总平面图 变更前

总平面图 变更后

变更内容:

9#楼五至二十三层平面图 变更后

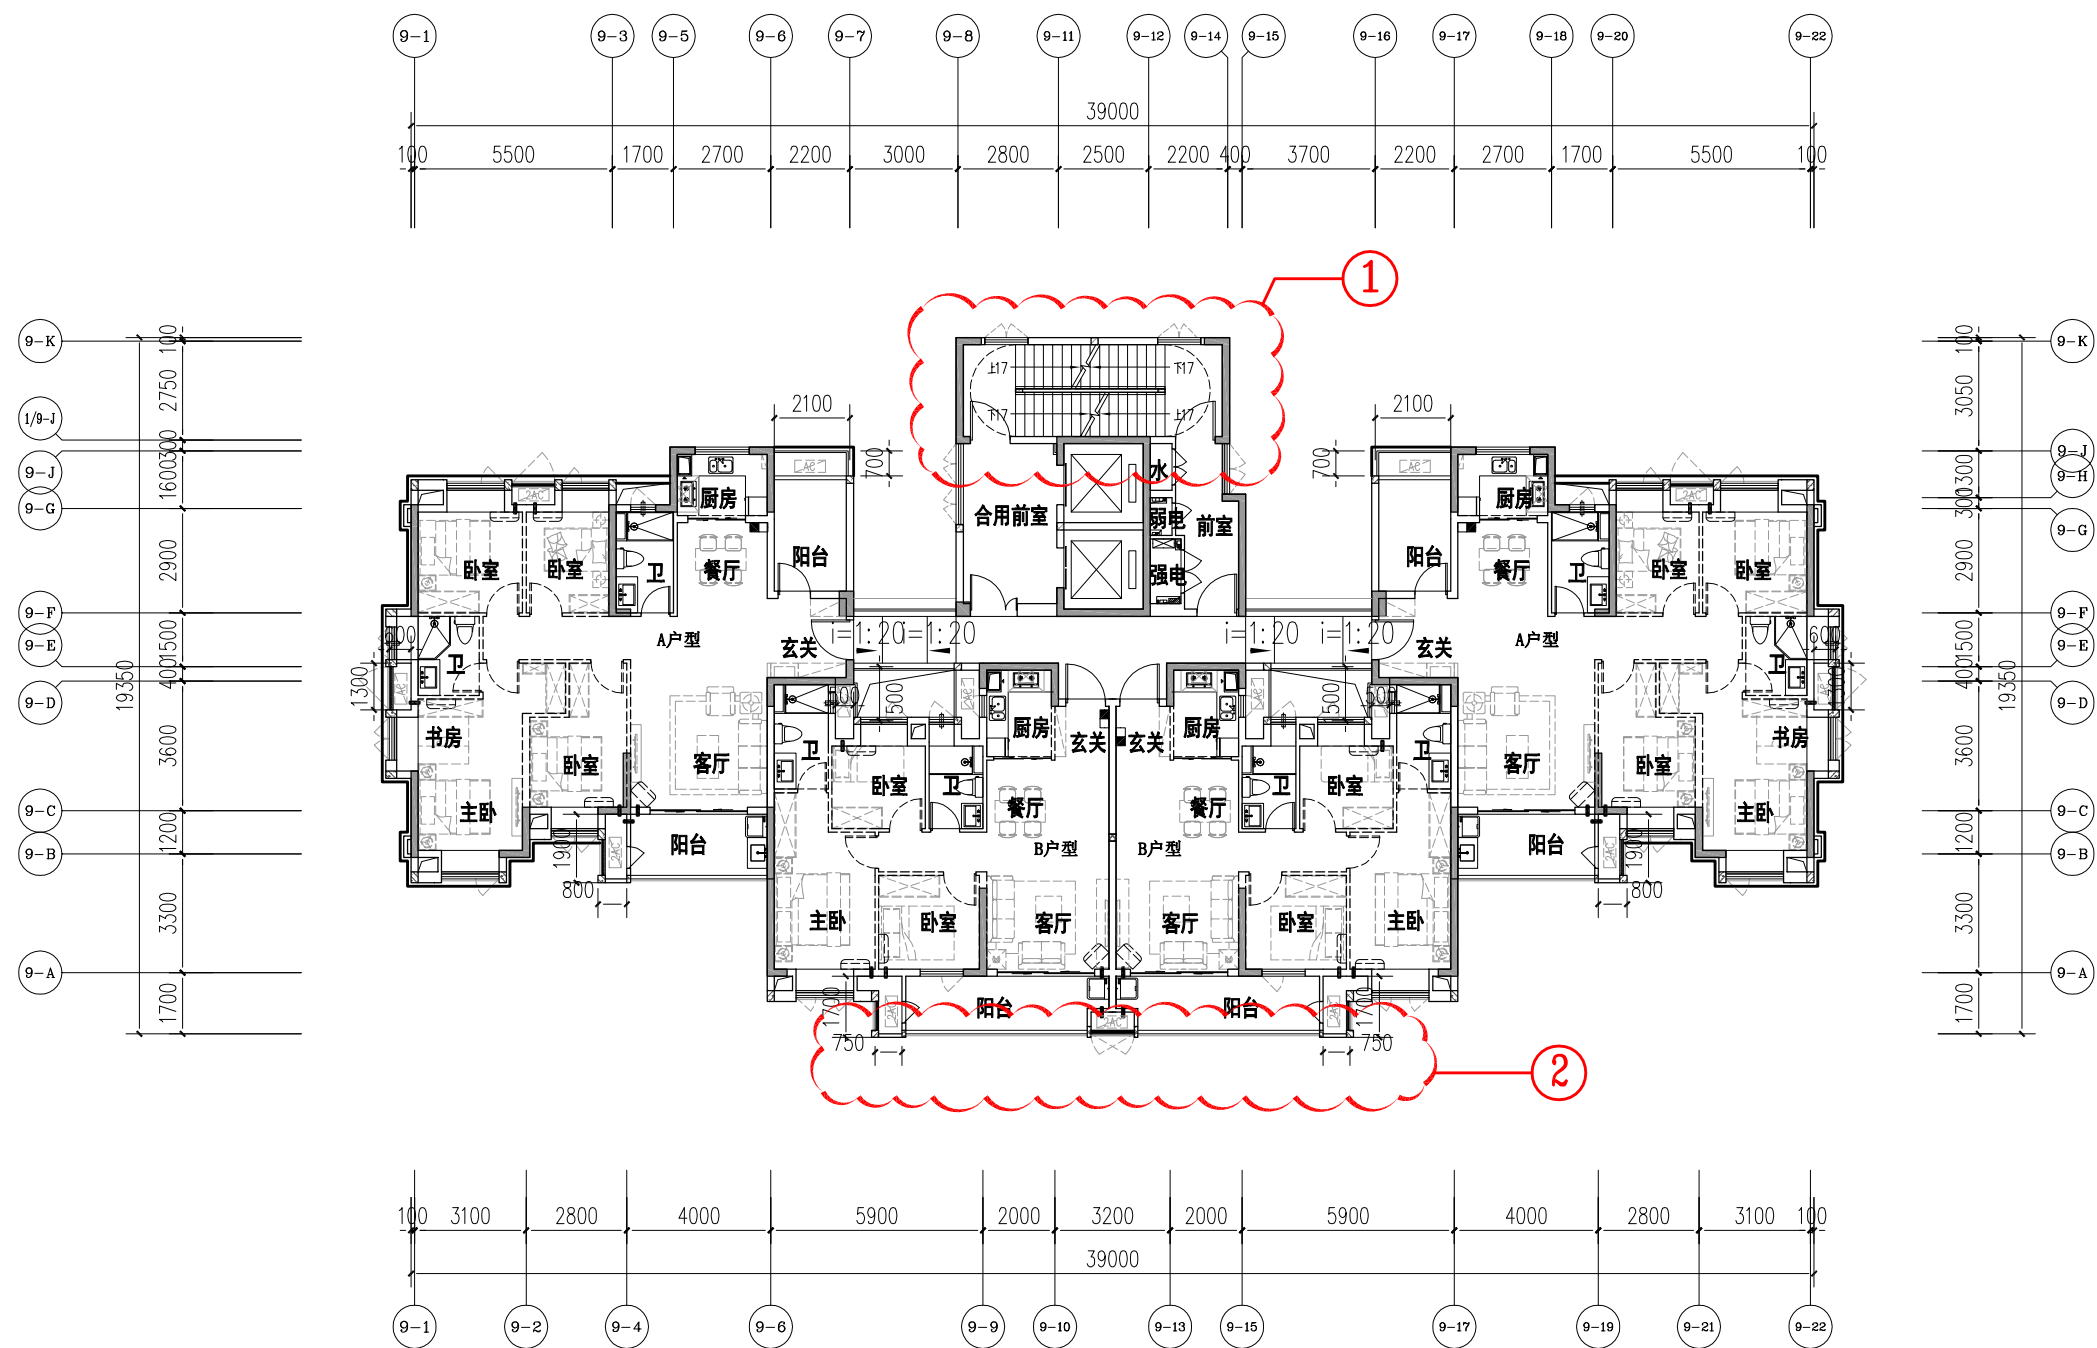
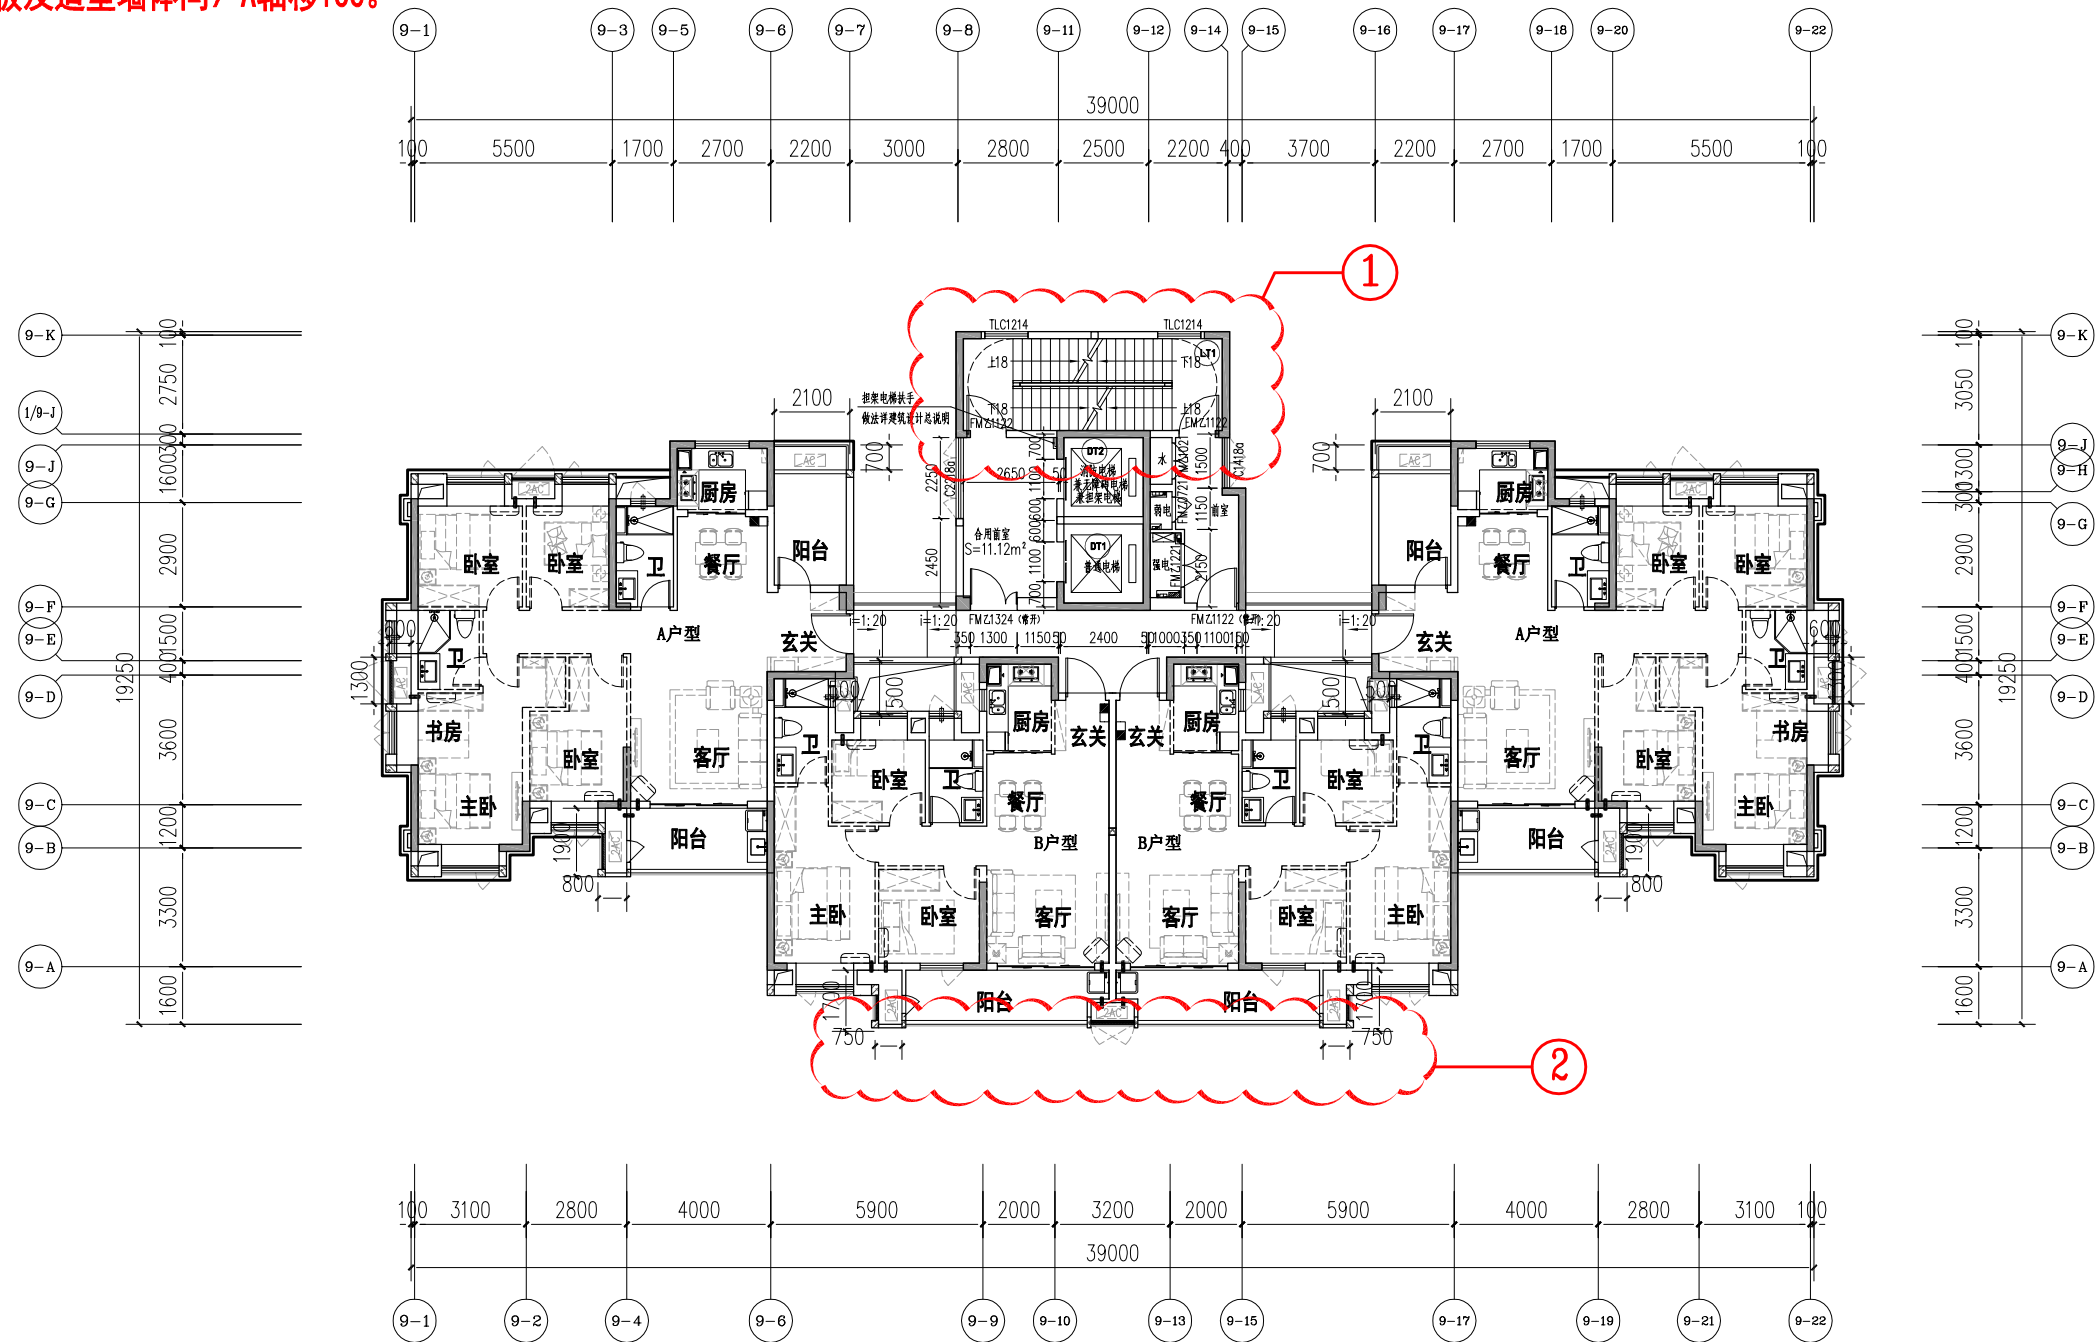
1:层高由2.9m改为3.0m, 楼梯踏步相应修改。

2:此区域阳台底板及造型墙体向9-A轴移100。

9#楼二十四层平面图 变更后

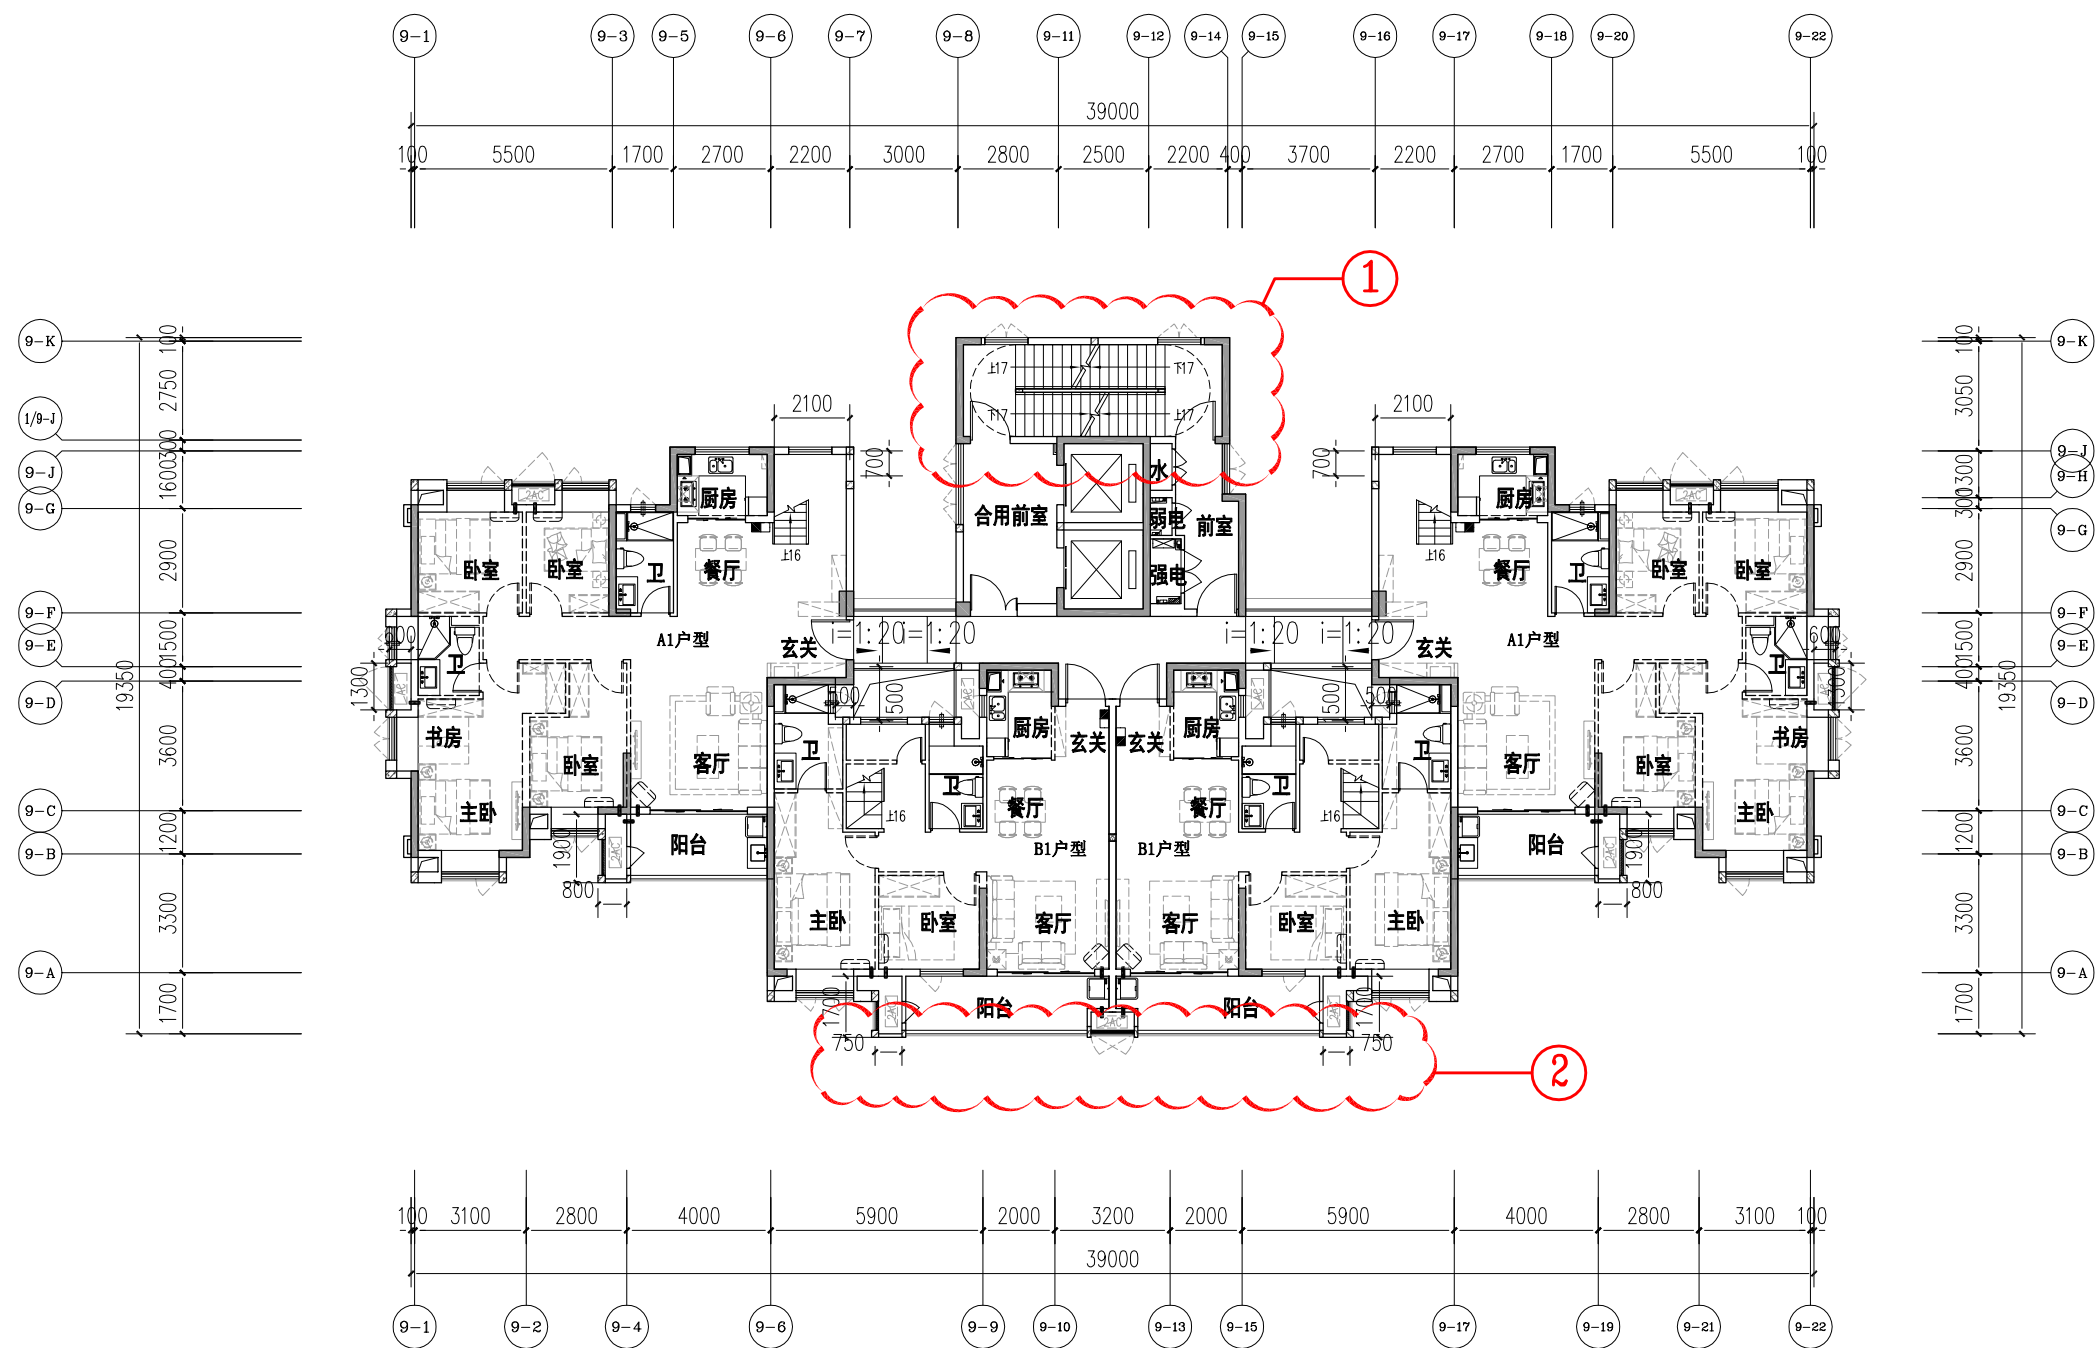
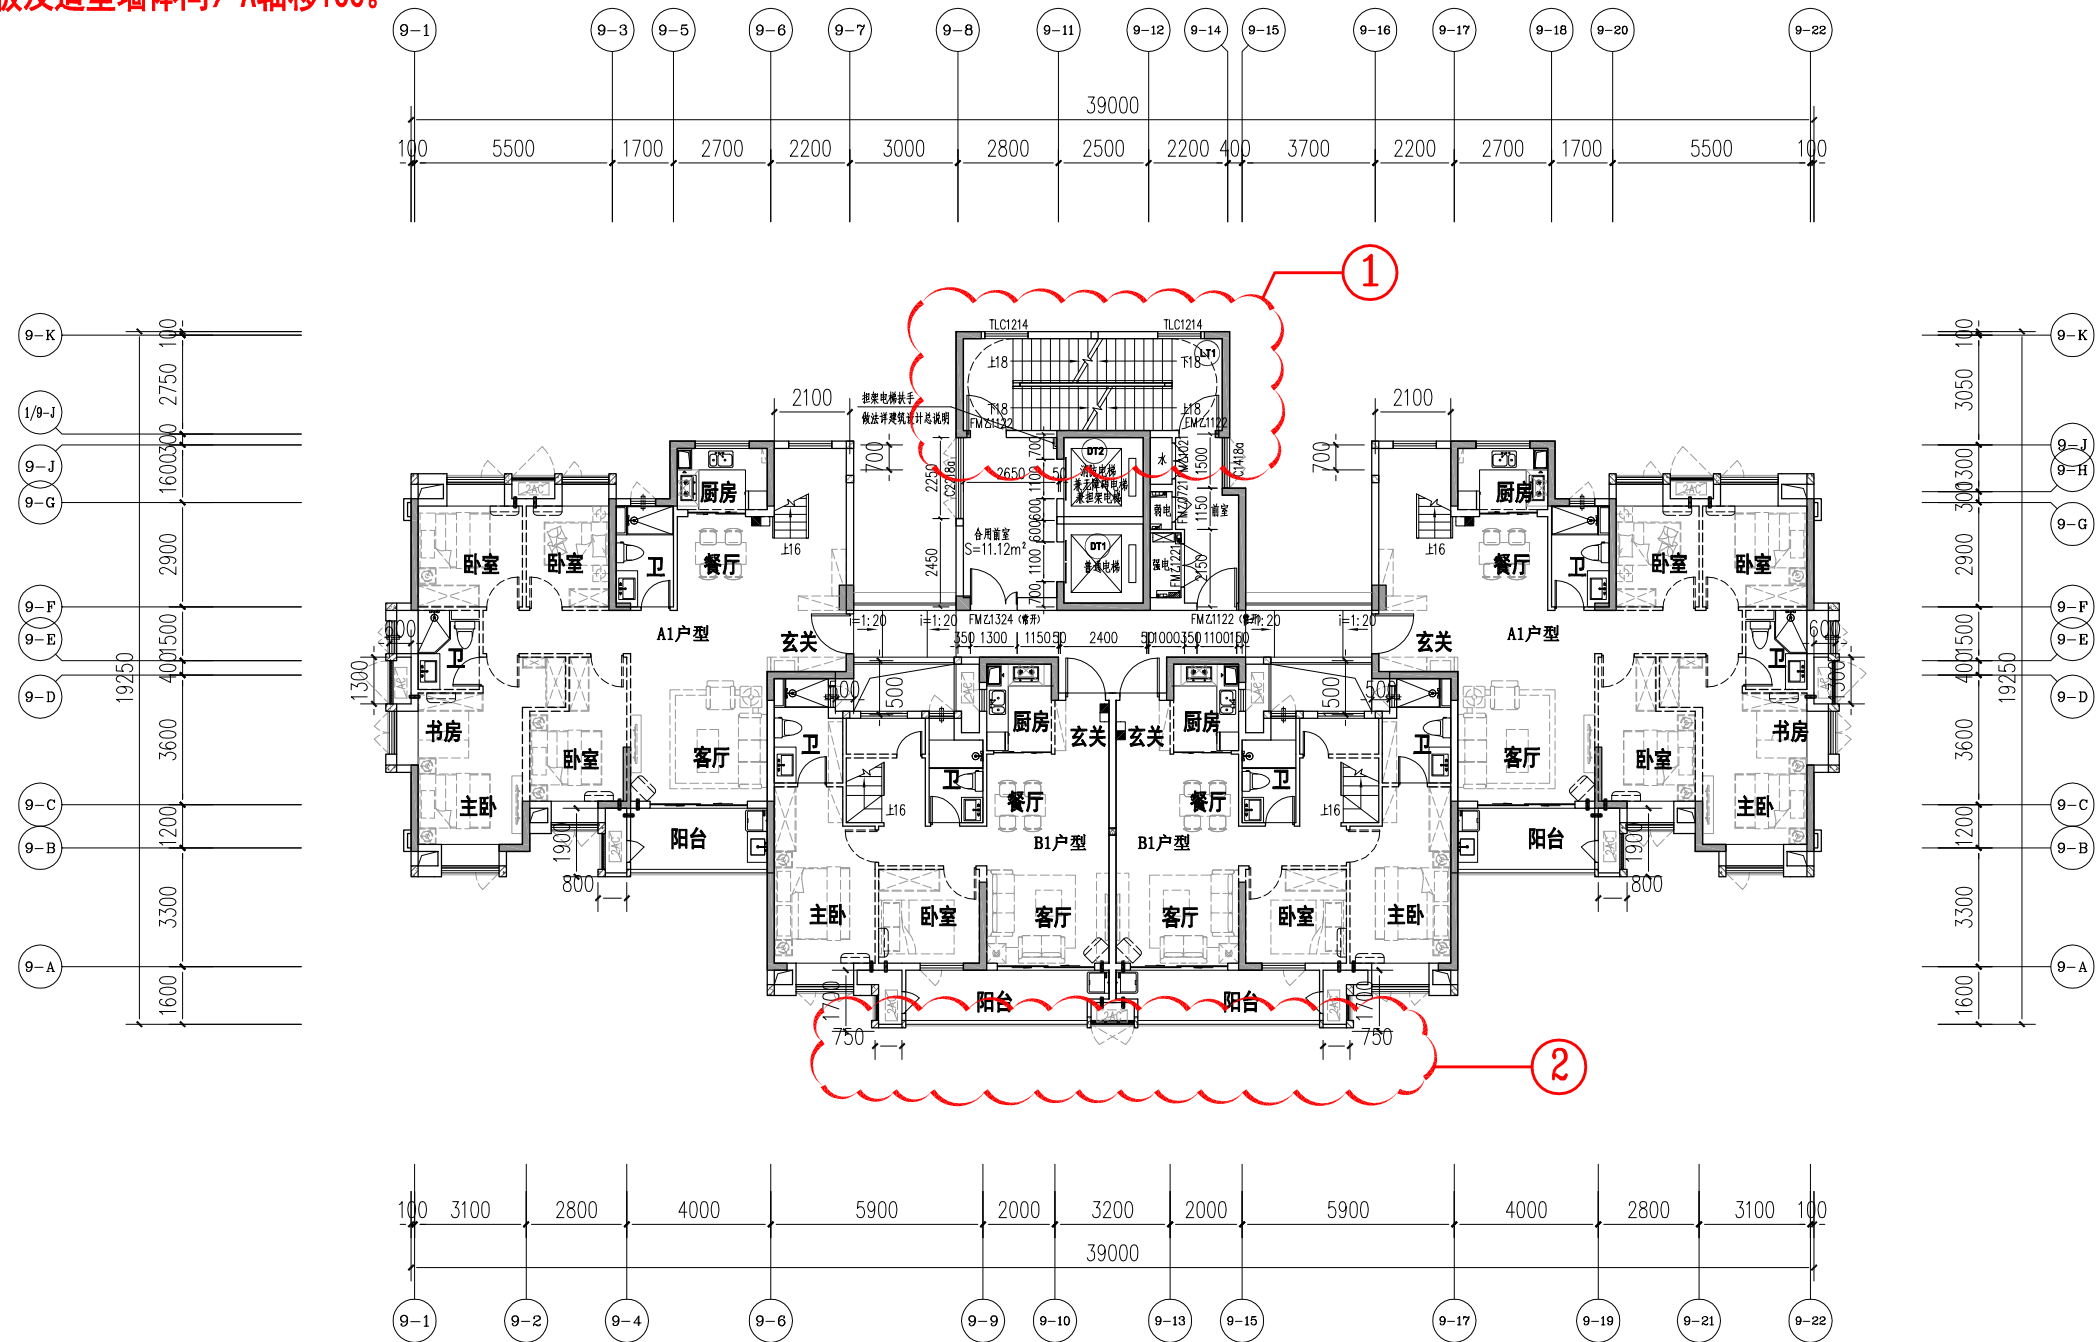
1:层高由2.9m改为3.0m, 楼梯踏步相应修改。

2:此区域阳台底板及造型墙体向9-A轴移100。
